ROZPORZĄDZENIE
MINISTRA INFRASTRUKTURY¹⁾

**zmieniające rozporządzenie w sprawie szczegółowych warunków technicznych dla
znaków i sygnałów drogowych oraz urządzeń bezpieczeństwa ruchu drogowego
i warunków ich umieszczania na drogach**

Rys. 6.3.1.8. Tablica E-1a I ze znakiem E-20a na autostradzie przed węzłem z drogą krajową

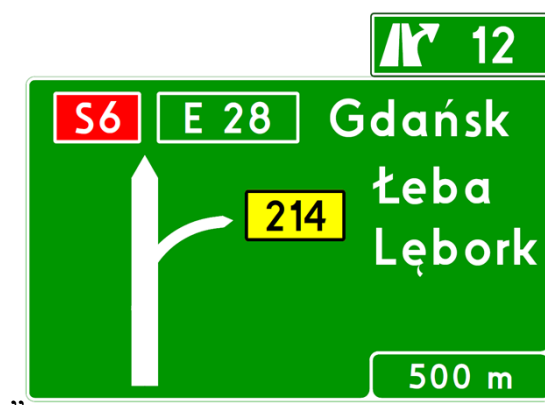
- – skreśla się rysunek 6.3.1.7,
- – rysunki 6.3.1.8 i 6.3.1.9 otrzymują brzmienie:

Rys. 6.3.1.9. Tablica E-1a II ze znakiem E-20a na autostradzie przed węzłem z drogą wojewódzką”,

Rys. 6.3.2.10a. Drogowskaz E-3 ze znakiem E-20a:

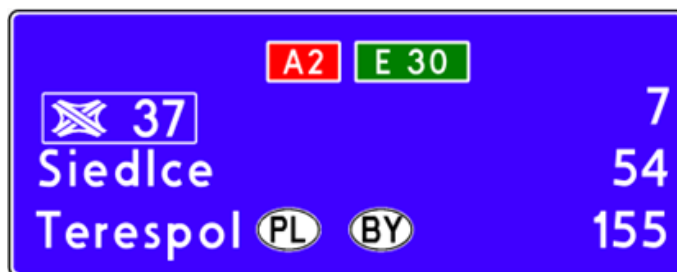
„– na wyjazdach z dróg, w tym w ramach węzłów, chyba że ukształtowanie wyjazdów nie pozwala na ich zastosowanie;”
 - – dodaje się akapit piąty i rysunek 6.3.2.10a w brzmieniu:

„Drogowskaz E-3 na wyjeździe z autostrady lub drogi ekspresowej umieszcza się łącznie ze znakiem E-20a (rys. 6.3.2.10a).

Rys. 6.3.11.1. Znak E-20:

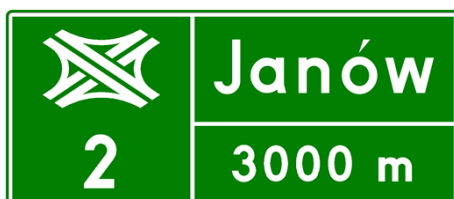
Na tablicy E-20 na autostradzie lub drodze ekspresowej w lewej części umieszcza się symbol węzła (na górze) wraz z numerem węzła (na dole), a w prawej części nad kreską podaje się nazwę węzła oraz pod kreską – odległość do początku pasa wyłączania (rys. 6.3.11.1a i 6.3.11.1b). Na drodze innej niż autostrada i droga ekspresowa na tablicy E-20 nie umieszcza się numeru węzła (rys. 6.3.11.1c).

Rys. 6.4.2.1. Schemat oznakowania jezdni głównej autostrady w obszarze węzła”,

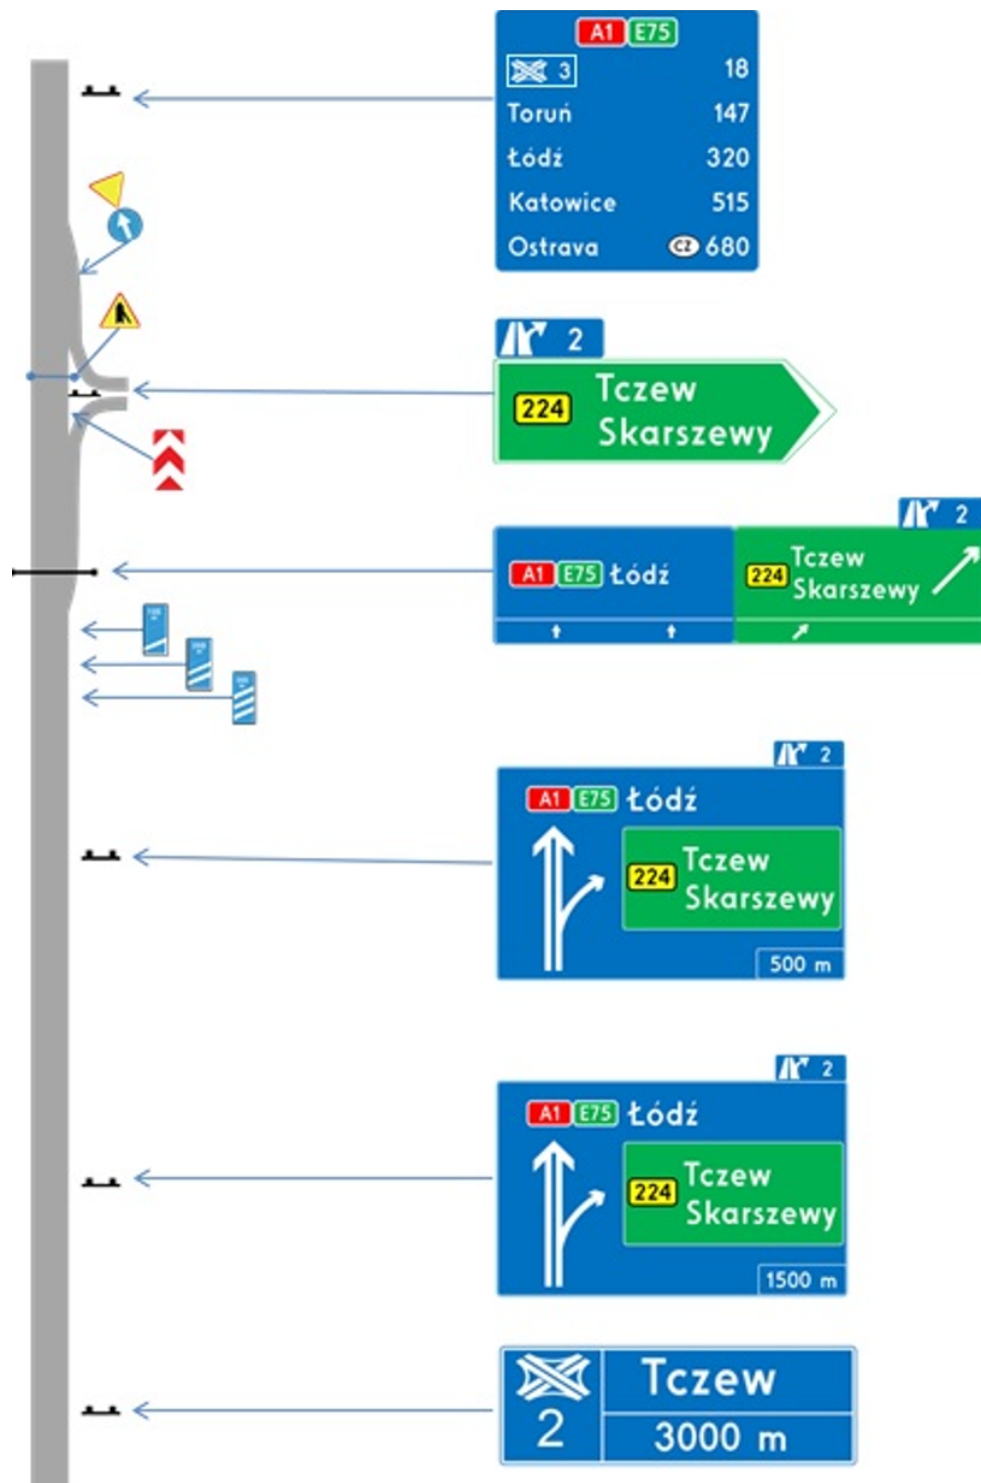
Do oznakowania jezdni głównej autostrady w obszarze węzła stosuje się następujące znaki oraz urządzenia bezpieczeństwa ruchu drogowego (rys. 6.4.2.1):

- E-20 umieszczany 3000 m przed początkiem pasa wyłączania; jeżeli ze względu na niewielkie odcinki międzywęzłowe odległość umieszczania znaku nie może być zachowana, umieszcza się go w odległości 50–100 m za tablicą szlaku drogowego poprzedniego węzła; znaku można nie stosować, jeżeli odległość jego umieszczenia od początku pasa wyłączania byłaby mniejsza niż 2000 m,
- E-1a I ze znakiem E-20a umieszczany w odległości 1500 m przed początkiem pasa wyłączania,
- E-1a II ze znakiem E-20a umieszczany w odległości 500 m przed początkiem pasa wyłączania,
- F-14a, F-14b, F-14c umieszczane w odległości 300, 200 i 100 m przed początkiem pasa wyłączania,

- E-2d ze znakiem E-20a umieszczany na wysokości osiągnięcia pełnej szerokości pasa wyłączenia i rozmieszczony na całym przekroju jezdni autostrady,
- U-4 umieszczana za wyjazdem na wysepce w miejscu, w którym wysepka ma szerokość co najmniej 1,6 m,
- E-3 ze znakiem E-20a umieszczany za wyjazdem na wysepce, chyba że ukształtowanie wyjazdu nie pozwala na jego zastosowanie,
- A-6d umieszczany przed każdym wjazdem na autostradę w odległości 150–300 m; jeżeli odległość ta jest mniejsza od 150 m, pod znakiem umieszcza się tabliczkę T-1,
- E-14 umieszczany za wjazdem na autostradę w odległości 300 m od końca pasa włączania.

Rys. 7.2.23.1. Znak F-23

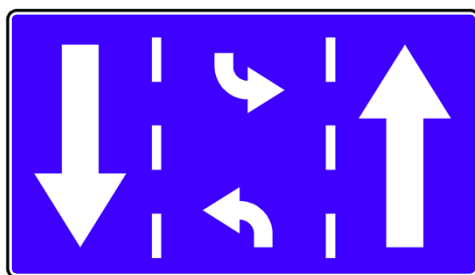
Znak F-23 „środkowy pas wielofunkcyjny” (rys. 7.2.23.1) stosuje się w celu oznaczenia odcinków drogi w obszarze zabudowanym między skrzyżowaniami, ze środkowym pasem wielofunkcyjnym przeznaczonym dla pojazdów wyjeżdżających z drogi lub wjeżdżających na drogę.

Początek i koniec odcinka drogi ze środkowym pasem wielofunkcyjnym wyznacza się za pomocą wyniesionych wysp, na których umieszcza się słupki przeszkodowy U-5 ze znakiem C-9.

Znaki F-23 umieszcza się w miejscu, w którym rozpoczyna się pokazana na znaku organizacja ruchu; jeżeli jest ona kontynuowana za skrzyżowaniem, znak powtarza się bezpośrednio za tym skrzyżowaniem. Na odcinku pomiędzy skrzyżowaniami znak powtarza się, jeżeli długość odcinka jest większa niż 500 m.

Rys. 9.5.53b. Konstrukcja znaku E-20a (wymiarów jak w tabeli 9.5.7a)

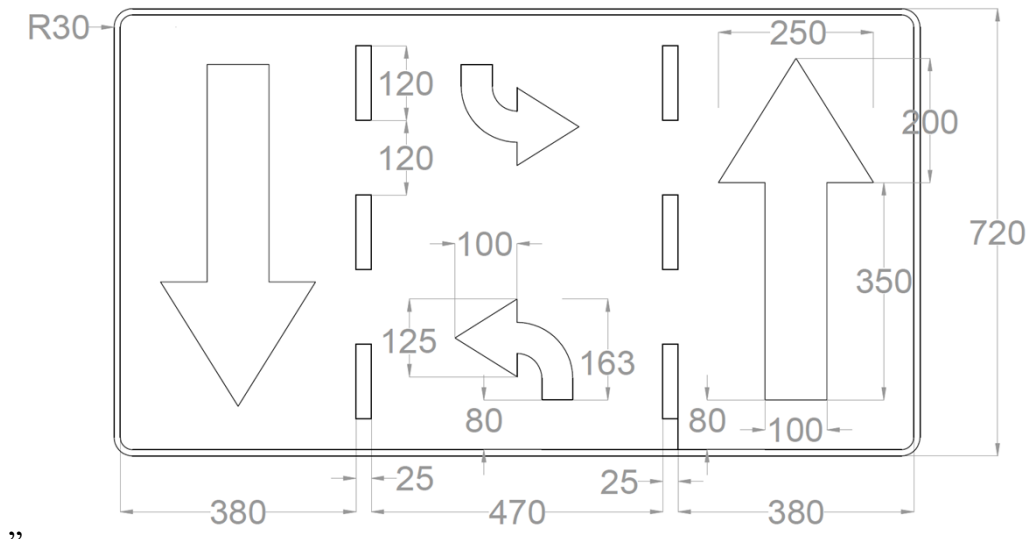
- b) na drodze innej niż autostrada i droga ekspresowa”,
- po rysunku 9.5.53 dodaje się rysunek 9.5.53a i tabelę 9.5.7a w brzmieniu:

Wysokość liter należy przyjąć zgodnie z największą przyjętą wysokością na znaku, nad którym umieszczono znak E-20a.”,

Rys. 9.6.31. Konstrukcja znaku F-23

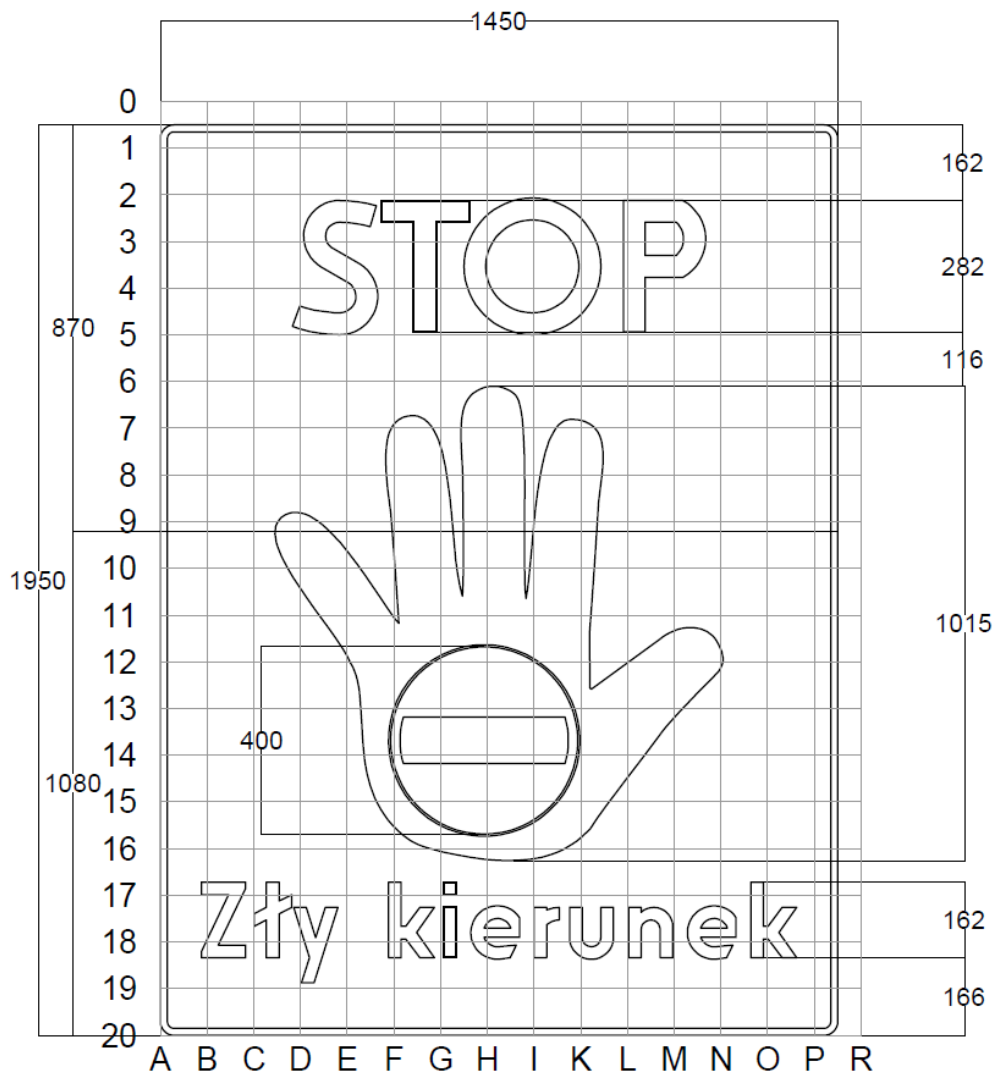
- w pkt 9.6 dodaje się rysunki 9.6.31 i 9.6.32 w brzmieniu:
